**Forum mondial de l'harmonisation
des Règlements concernant les véhicules**

Groupe de travail des dispositions générales de sécurité

115^e session

Règlement ONU n° 73 (Dispositifs de protection latérale)**Proposition de série 02 d'amendements au Règlement ONU
n° 73 (Dispositifs de protection latérale)****Communication de l'expert de la France***

Figure 1

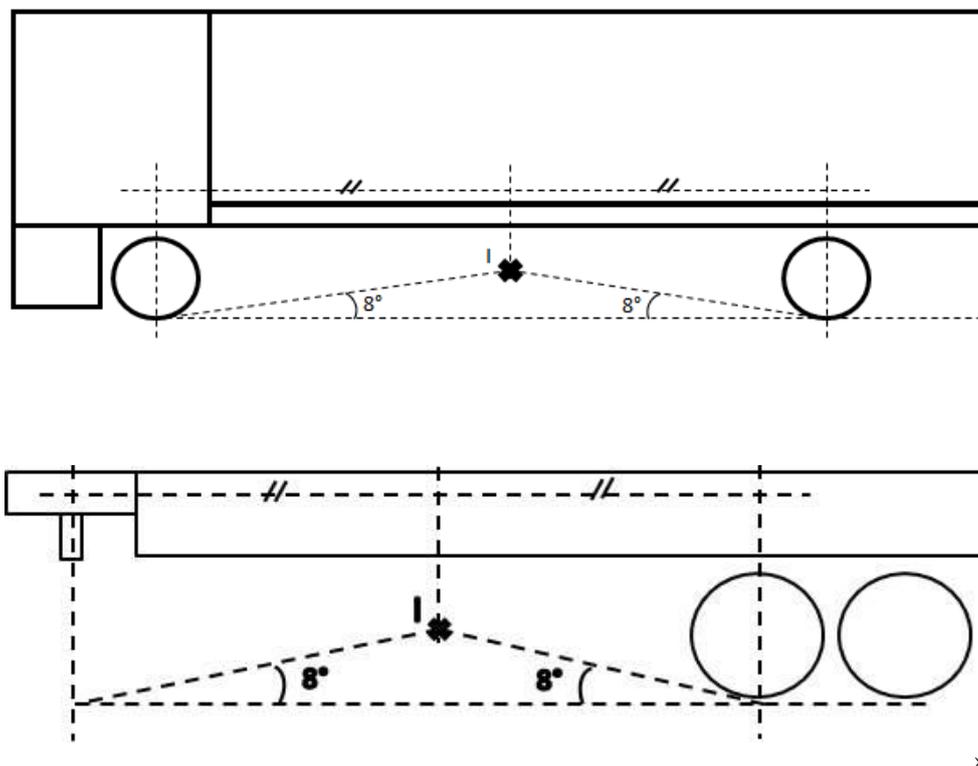
Paragraphe 12.8, modifier comme suit :

- « 12.8 Le bord inférieur du DPL doit être **situé de telle façon que** :
- Si hauteur de I ≤ 350 mm, la garde au sol maximale soit de 350 mm ;**
 - Si 350 mm < hauteur de I ≤ 450 mm, la garde au sol soit égale à cette hauteur ;**
 - Si 450 mm < hauteur de I, la garde au sol maximale est de 450 mm ;**
- où I est le point d'intersection défini dans la figure 1. ».

Figure 2

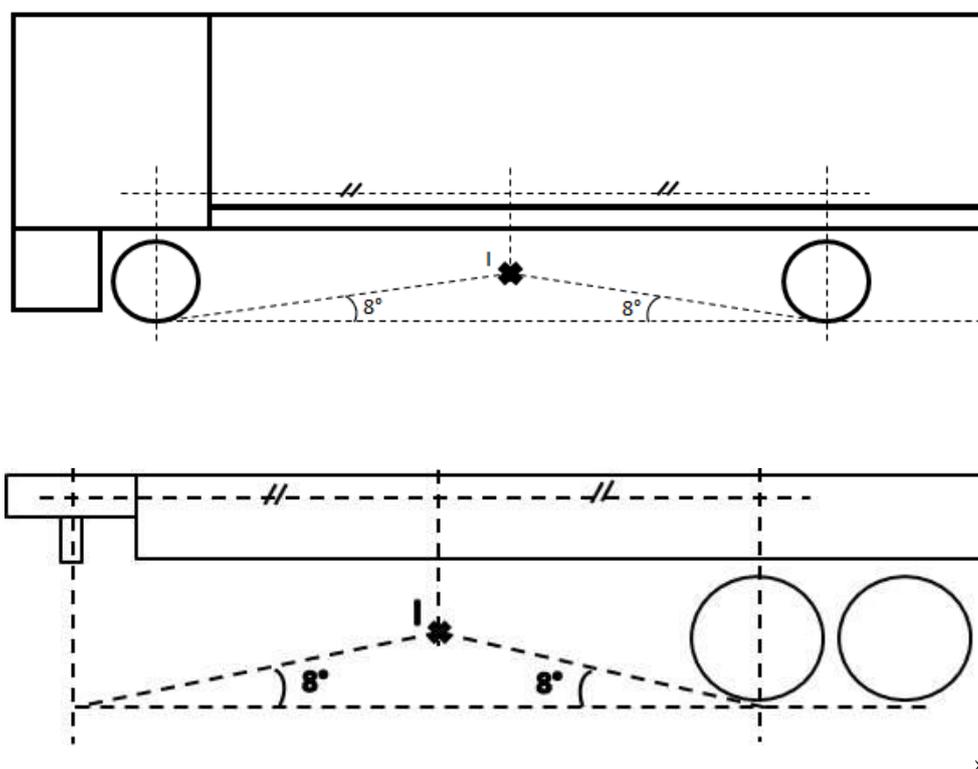
Paragraphe 15.6, modifier comme suit :

« 15.6. Le bord inférieur du DPL doit être **situé de telle façon que** :

- a) **Si hauteur de I ≤ 350 mm, la garde au sol maximale soit de 350 mm ;**
- b) **Si 350 mm < hauteur de I ≤ 450 mm, la garde au sol soit égale à cette hauteur ;**
- c) **Si 450 mm < hauteur de I, la garde au sol maximale est de 450 mm ;**
où I est le point d'intersection défini dans la figure 2. ».
